CONSTANCIA DE NOTIFICACIÓN MEDIANTE PUBLICACIÓN DE AVISO

Auto No. 9674 del 02 de octubre de 2020

AUTO N° **09674**

“Por el cual se ordena el archivo de la solicitud de Licencia Ambiental iniciada a través del Auto 0892 del 8 de marzo de 2019 y se toman otras determinaciones”

Figura 4.55 Área de Influencia - Componentes Vegetación y Fauna.
Fuente: INGETEC, 2019

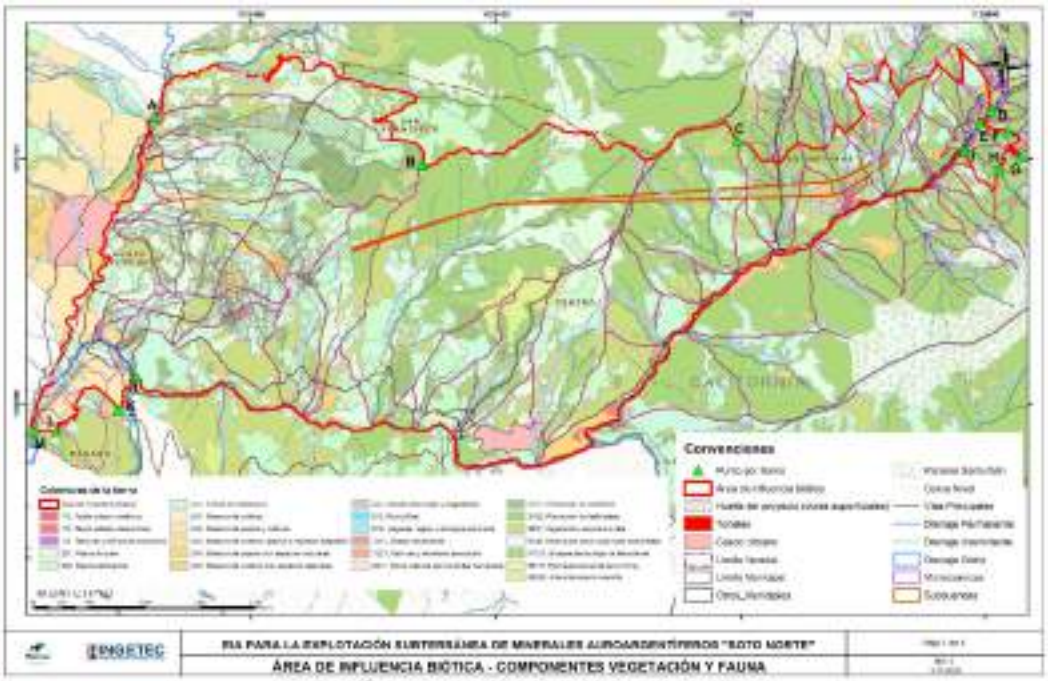
Distinto a lo planteado por la sociedad, se encuentra que la afectación no solo está determinada por la modificación de 161,97 ha de cobertura vegetal, sino que las actividades (en las etapas de operación y cierre) que generan impacto sobre los cuerpos de agua y aumentan el tránsito en las vías, intervienen de manera directa y permanente sobre las condiciones del entorno, lo cual hace que el hábitat genere modificaciones, y por ende la estructura y función de los elementos que propician la conectividad ecológica.

En concordancia con lo anterior, dadas las debilidades en los análisis efectuados, existe un alto grado de incertidumbre en cuanto a los cambios en la composición y funcionalidad de los ecosistemas para evaluar la respuesta real del desplazamiento de las especies y la calidad de hábitat por la modificación en los ecosistemas presentes en el área. En este sentido no se tiene un planteamiento certero para el manejo del impacto, su escala de manifestación y su interacción con otros componentes que define la integridad ecológica, considerando adicionalmente, que los resultados obtenidos no representan la realidad actual de la región en cuanto al atributo de conectividad ecológica, lo cual lleva a cuestionar la trascendencia y el dominio del impacto, y como consecuencia, la delimitación actual del área de influencia.

Figura 7-1 Tramos de Cauce donde se Presenta Disminución del Flujo Base

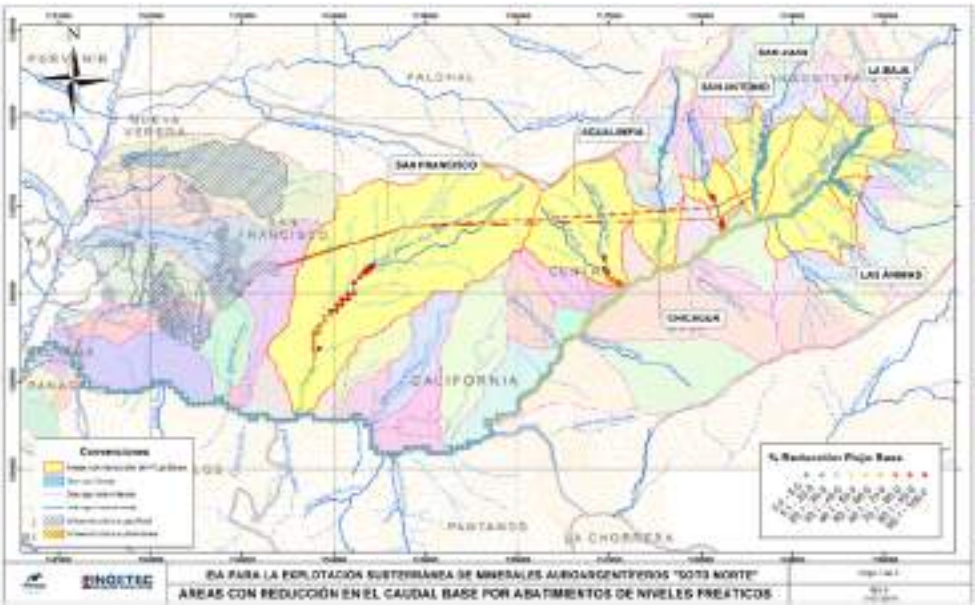
no analiza lo que representa la reducción del caudal base en los diferentes meses del año o en condiciones extremas como puede ser la presencia de un fenómeno de El Niño fuerte, o simplemente, durante los meses de menores precipitaciones del año. Tal ausencia de análisis tanto en la evaluación de los impactos como en los planes de manejo ambiental propuestos no permite un pronunciamiento respecto de sobre de la solicitud de la licencia ambiental del proyecto "Soto Norte".
